Mission régionale d'autorité environnementale

**Avis de la mission régionale d'autorité environnementale  
de la région Occitanie  
sur la mise en compatibilité par déclaration de projet  
concernant une unité touristique nouvelle (UTN)  
du plan local d'urbanisme  
de la commune de Formiguères (66)**

n° saisine 2019-7757  
n° MRAe 2019AO154

Illustration 1: OAP – Localisation des aménagements prévus dans l'UTN (extrait du document)

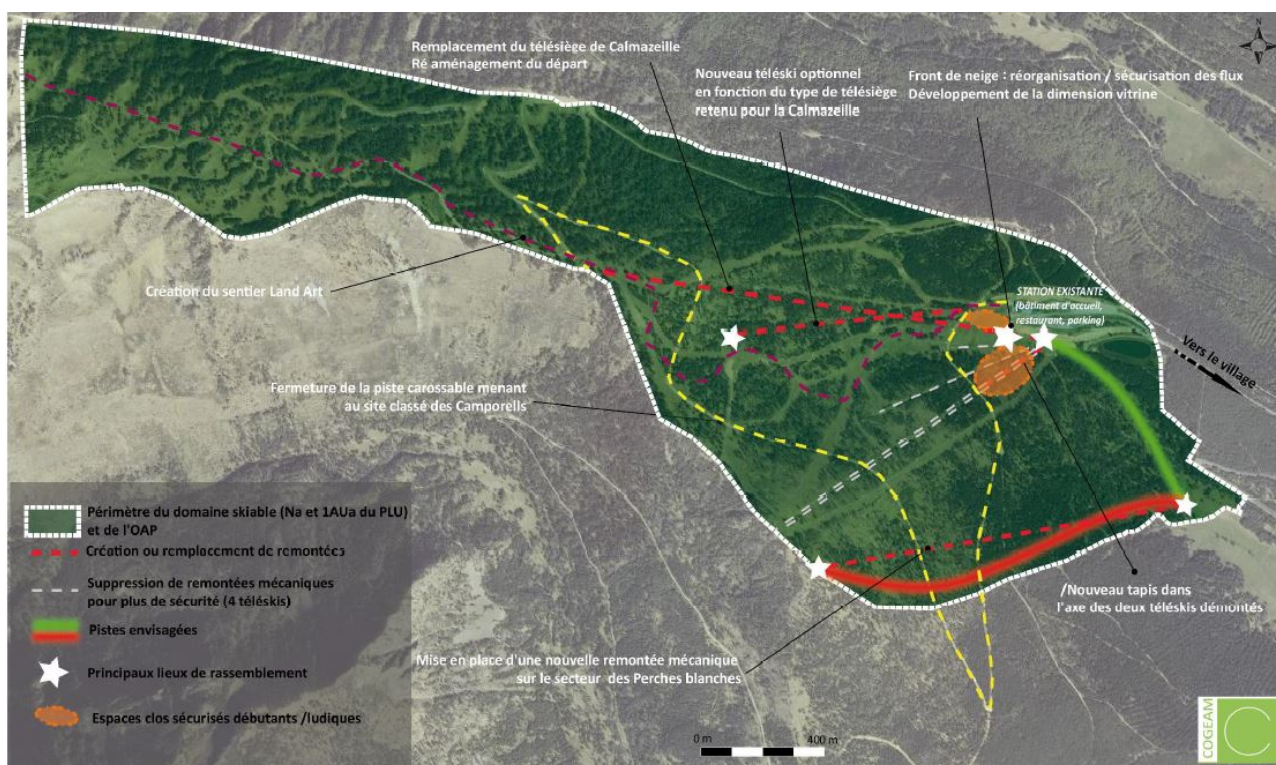
Les aménagements ne semblent pas compatibles avec la charte du parc naturel régional des Pyrénées Orientales, demandant de circonscrire le domaine skiable au périmètre des aménagements déjà existants. La MRAe recommande de réexaminer le projet d'UTN concernant la mise en place du télésiège des Perches blanches et notamment sur l'emplacement de sa gare de départ.

- la création de 6,67 hectares supplémentaires de piste
- la mise en place d'un télésiège 4 places à pinces fixes des Perches Blanches en remplacement de deux téléskis actuels, avec une gare d'arrivée similaire mais un déplacement de la gare de départ sur le plateau d'Amunt située plus bas que la précédente, dans un secteur encore vierge d'aménagement ;

En effet, une problématique de 300 places de stationnement est évoquée mais non clarifiée dans le dossier. 160 places seraient aménagées le long de la route vers le lac de l'Olive avant d'arriver à la station, l'impact correspondant n'étant pas évalué dans le dossier, alors que des habitats remarquables sont situés dans ce secteur. De plus il n'est pas évoqué de solutions pour les 140 places restantes.

La charte du PNR Pyrénées catalanes indique à plusieurs reprises qu'il convient de « *maintenir les domaines de ski alpins dans les périmètres circonscrivant les aménagements existants* », avec (page 85) un engagement correspondant des communes adhérentes. De la compréhension de la MRAE, il semble que la mise en place du télésiège des Perches blanches étend le domaine skiable sur des terrains vierges de tout aménagement, au sud et en aval de la station.

**La MRAe recommande de démontrer la compatibilité du projet d'UTN avec la charte du PNR Pyrénées catalanes, et en cas d'incompatibilité de revoir le projet d'UTN concernant le télésiège des Perches blanches.**
